**INB 66 - Centre de Stockage de la Manche**

# Analyse du rapport de conclusion du réexamen périodique

**Rapport à l'attention de Madame la ministre de  
la Transition énergétique**

CODEP-DRC-2024-025724

Figure 4 : la couverture du CSM

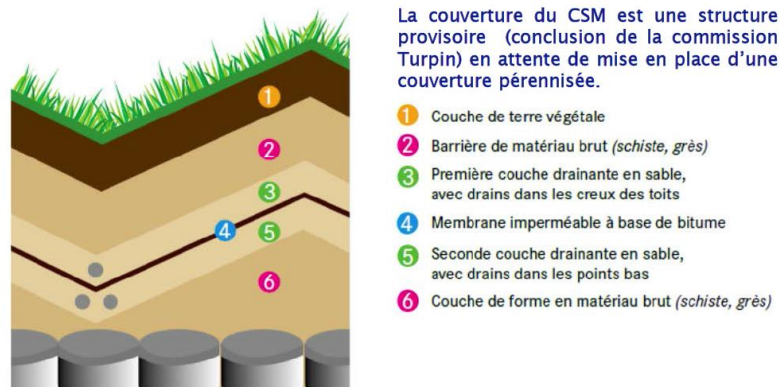
La couverture constitue un élément fondamental pour la protection du stockage. Elle doit être suffisamment imperméable et stable pendant la phase de surveillance, et son entretien doit être réduit autant que possible.

Ces faiblesses ont été rappelées dans le rapport de la Commission Turpin [9], qui a également souligné que la durabilité de la membrane bitumineuse retenue en tant que dispositif d'étanchéité n'était pas démontrable sur la période de 300 ans visée pour la phase de surveillance. Par ailleurs, la présence dans le stockage de colis ne respectant pas les prescriptions techniques fixées par la RFS I.2 relative aux stockages de surface, ainsi que la présence de quantités importantes de métaux lourds (en particulier de plomb), conduisent à prévoir que le stockage ne pourra pas faire l'objet d'une banalisation après 300 ans. Dans ce contexte, la conservation de la mémoire du site et de la capacité de la couverture à assurer le recouvrement des colis au-delà de la phase de surveillance sont nécessaires et constituent des enjeux importants.

Comme indiqué ci-dessus, l'Andra a retenu une solution de référence qui consiste en la mise en œuvre de pentes adoucies et d'une étanchéité renforcée en talus avec une option mettant en jeu des mégatuiles. Cette solution nécessitera de recourir à des opérations de maintenance pour préserver l'ensemble des composants de la couverture tout au long de la phase de surveillance. Le groupe permanent considère que cette option est dans son principe acceptable en l'état des réflexions. Toutefois, il estime que la démonstration de la stabilité mécanique de la couverture devra être complétée dans le dossier de demande de modification en réalisant une analyse de sensibilité de la stabilité des talus aux hypothèses et paramètres clés qui la gouvernent, notamment les niveaux de charges hydrauliques considérés et l'ampleur des tassements pouvant être induits le cas échéant par les vides présents dans le stockage, et en justifiant l'aléa sismique retenu.

égard, le groupe permanent estime que l'option de mettre en œuvre à terme des pentes de talus plus douces ainsi qu'un ajout d'un matériau naturel pour renforcer l'étanchéité du stockage devrait être maintenue.

Figure 5 : L'activité massique alpha stockée sur le Centre de la Manche

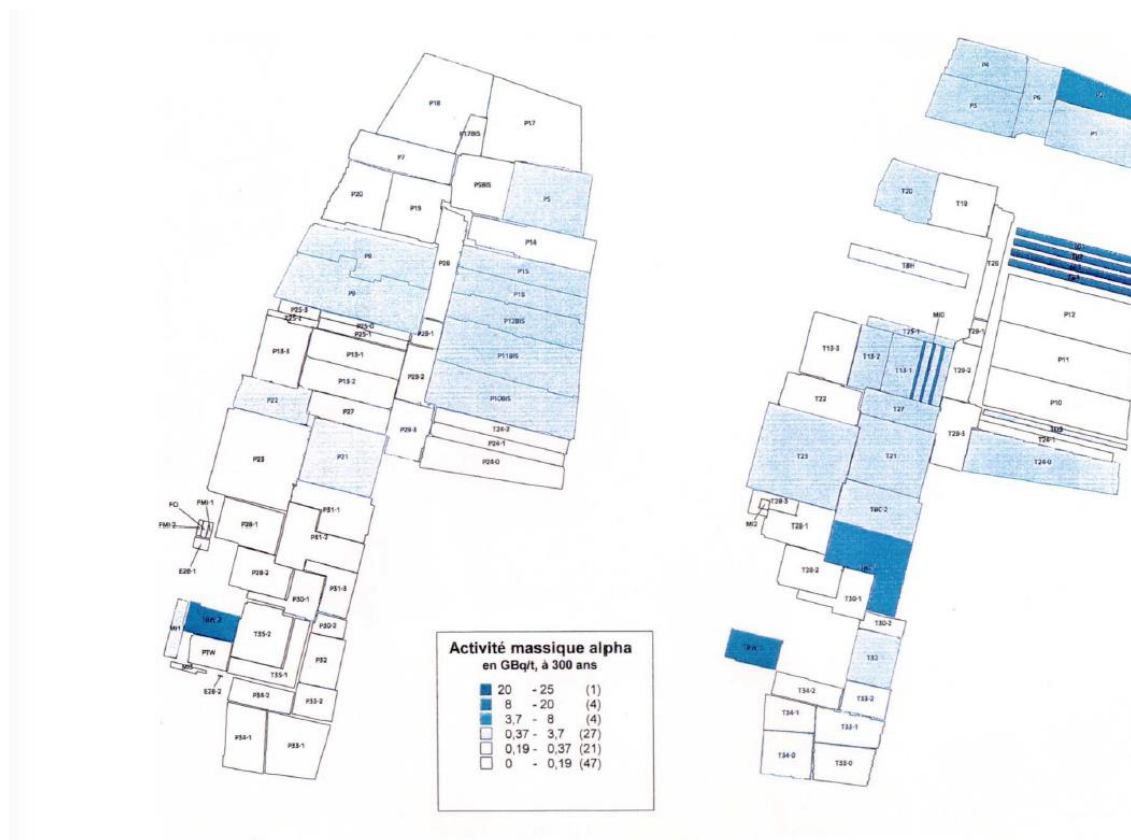
36 ouvrages dépassent la limite fixée par la RFS I.2 et contiennent au total 557 634 colis. La figure 5 ci-dessous montre la répartition des activités massiques en alpha selon les ouvrages de stockages aux niveaux supérieurs et inférieurs.

La majorité des ouvrages abritant des colis de déchets radioactifs contenant des radionucléides émetteurs à vie longue (émetteurs alpha) sont situés au niveau inférieur. Au total, 101 855 colis (soit 7 % de l'ensemble des colis reçus par le CSM) dépassent la limite maximale de 3.7 GBq/t fixée par la RFS I.2. Une éventuelle reprise

de ces colis pourrait impacter l'ensemble du stockage au regard de la répartition des colis ou ouvrages. Par ailleurs, la localisation de certains de ces colis n'est aujourd'hui pas connue avec précision.

Le groupe permanent considère néanmoins que, même si les conclusions de la Commission Turpin relatives à la récupération de ces colis restent d'actualité, à savoir l'inopportunité de les reprendre dans l'immédiat compte tenu des risques radiologiques encourus, il convient d'évaluer la faisabilité d'une telle reprise qui pourrait avoir lieu à un horizon temporel à définir. Il relève qu'un impact significatif proche de 100 mSv pourrait être atteint en cas de contact d'un individu avec des colis contenant des radionucléides émetteurs alpha à vie longue, dans l'éventualité de leur mise à nu ou du creusement d'un forage intrusif dans le stockage durant la phase de post-surveillance.

Compte tenu de l'importance du sujet, la décision encadrant la poursuite du fonctionnement du CSM [7] prescrit cette analyse détaillée à chaque réexamen périodique [INB 66-REEX-1].
